*[Handwritten signature]*  
LILIANA GUEVARA  
ESCRIBANA  
DIRECCION DE MINERIA  
PROVINCIA DE MENDOZA  
Ref. Denuncia nueva traza  
Fundamenta cambio

I.- Que vengo por la presente a denunciar cambios en las trazas propuestas para mejoramiento y apertura de caminos, por las consideraciones y fundamentos que a continuación expongo, a saber:

**Referencia:** Denuncia nueva traza + Fundamenta cambio - Expediente N° 01128472-H-2018

Foto N° 1: Imagen mostrando la estaca del pozo 41. Nótese la pendiente del cerro de 20°. Las rocas son de color claro, duras, y con poca vegetación. En celeste se ve la traza aprobada.

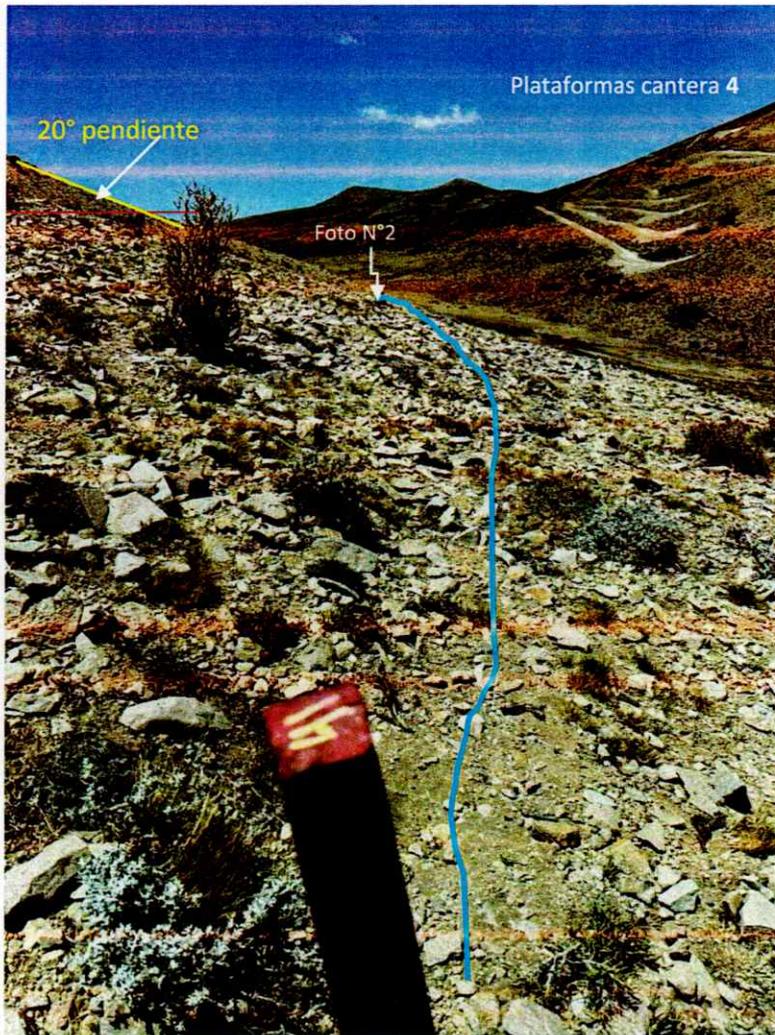
a.- Habiendo iniciado las tareas de mejoramiento y apertura de caminos, se ha constatado que en el sector norte de la cantera N°4, en el último cerro próximo al pozo 41 es roca fresca muy dura con alta pendiente próxima a los 20° (ver foto N°1 y N°2), y por este motivo las maquinas viales demorarían mucho tiempo en poder realizar el camino propuesto en ese sector; con el consiguiente aumento de consumo de combustible, emisión de CO2, mantenimiento mecánico de equipos, etc. Además el material generado en el corte del cerro queda expuesto ladera abajo hacia la quebrada, sumado que la huella en el cerro sería muy difícil de reacondicionar o restituirse solo con el tiempo (ver mapa\_1, foto N°3 A y B).

**Trabajos de plataformas y caminos en Huevo Indio**

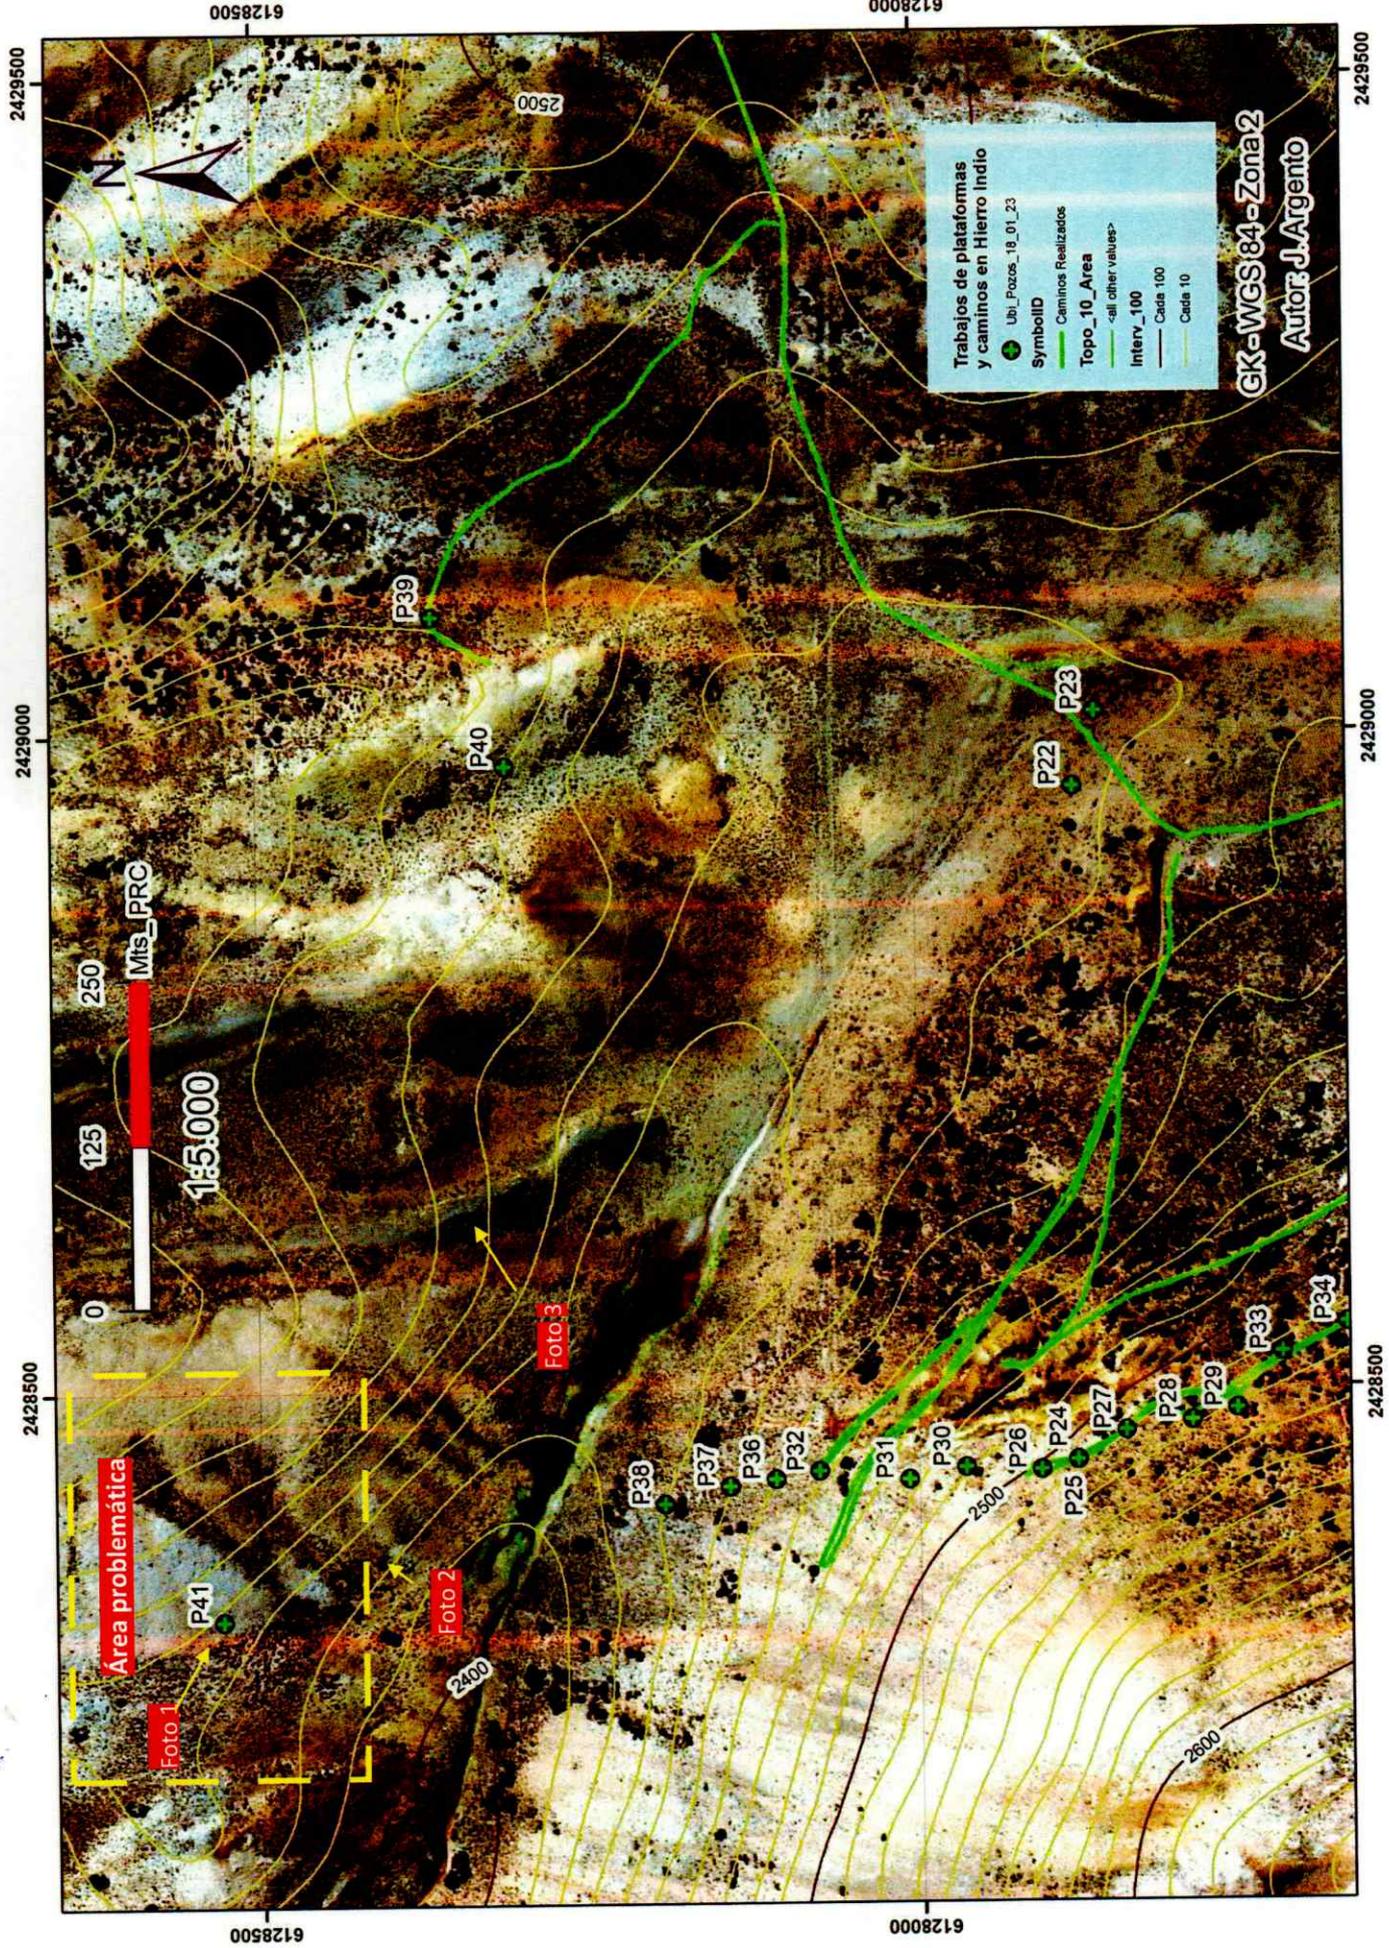
Area problemática

**Trabajos de plataformas y caminos en Hierro Indio**

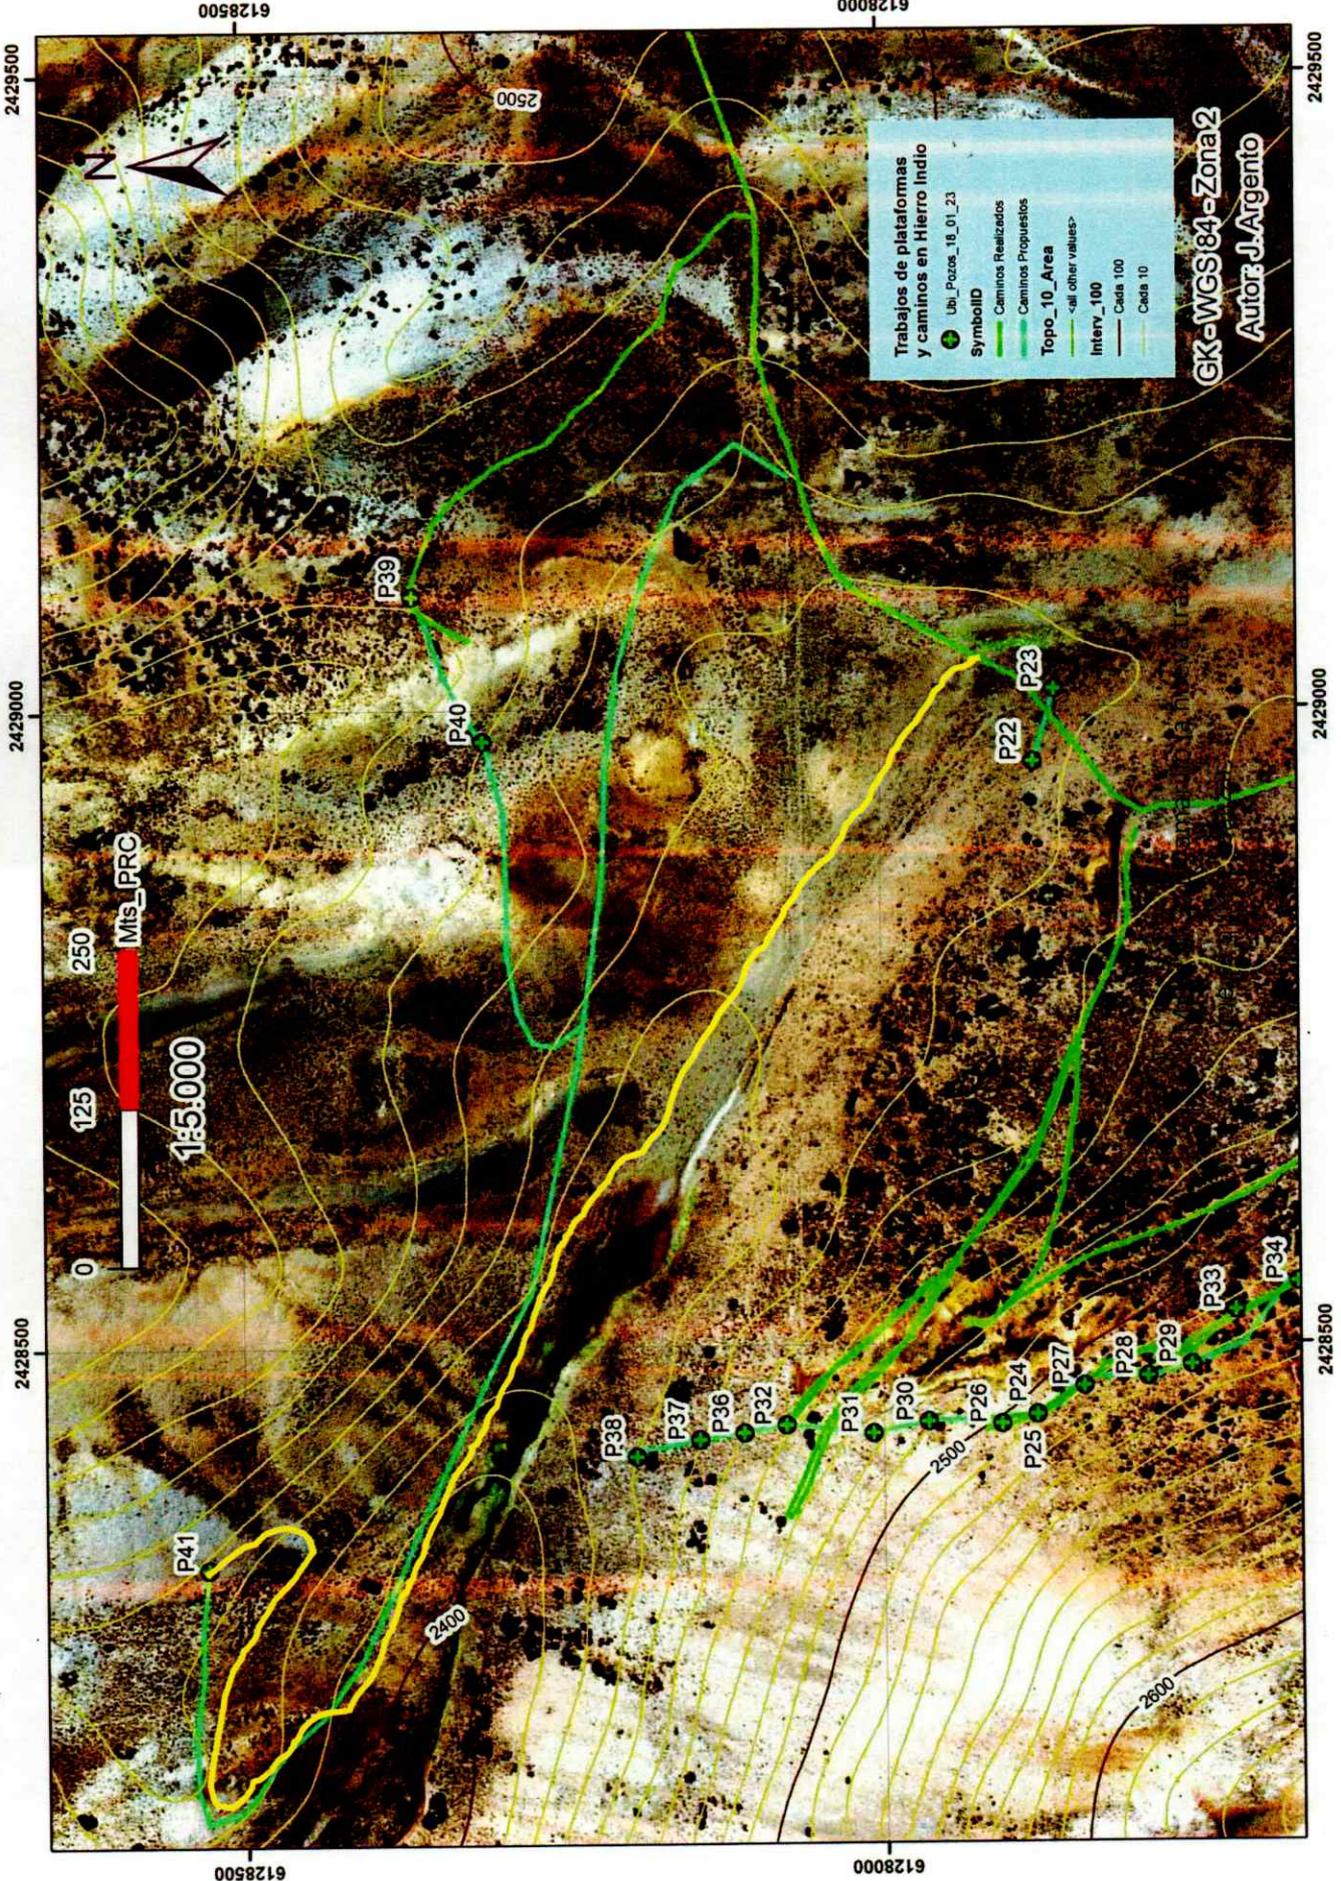
b.- En el Mapa N° 2 se ve la propuesta original en línea celeste, que evita pasar cerca de la quebrada, esta fue calculada en base a topografía y distancias saliendo desde los

pozos 39 y 40 (ver foto N°5), con una longitud de 1.464 mts. de largo llegando a la plataforma del pozo 41, fue diseñada para que la pendiente no supere el 10% ya que a ella tiene que llegar un camión tanque con 3000 litros de agua (ver mapa N°2, Foto N°4 B).

c.- Podemos observar en el Mapa N° 2 la nueva propuesta en color amarillo, está planteada en la base de la quebrada por la margen norte (ver fotos N°5 y 6), donde la topografía no supera el 5 % de pendiente, y lo más importante es que el material es sedimento moderno no consolidado en su gran mayoría transportado por el viento, de fácil restitución en el tiempo de forma natural. Esta nueva traza nos permitiría arribar a la propuesta de perforación por el sector oeste (ver foto N°4 B), cabe destacar que esta traza contempla una longitud aproximada de 1557 metros, 93 metros más que la traza aprobada, esto debido a que se debe hacer un desarrollo para poder ganar altura sin superar el 10 % de pendiente en las proximidades del pozo 41.

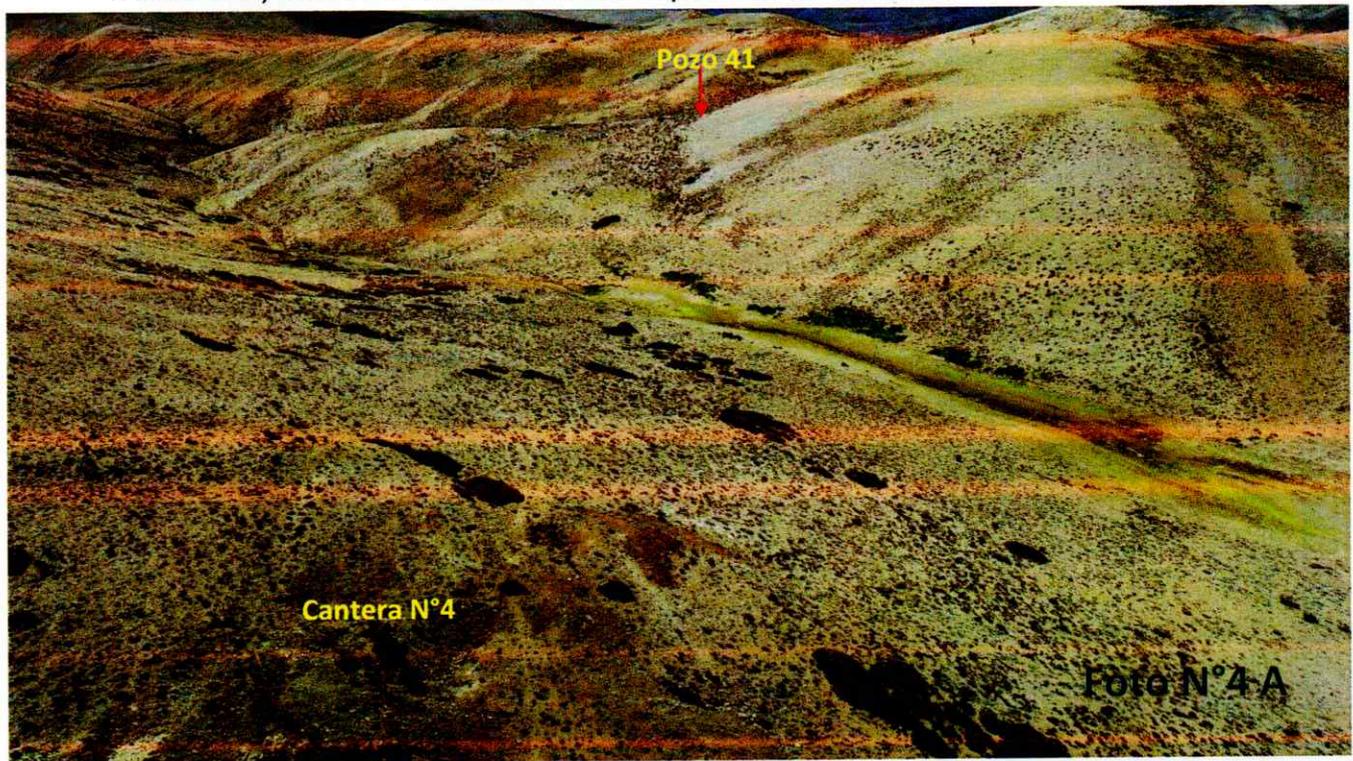
Foto N°4 A : Foto aérea del sector norte donde se ubica el pozo N°41, la vista es hacia el norte desde arriba de la cantera 4, nótese que el cerro a la derecha del pozo es de color gris y sin presencia de vegetación, esto debido a que la roca no está alterada ni fracturada, dificultando las tareas de apertura de caminos.
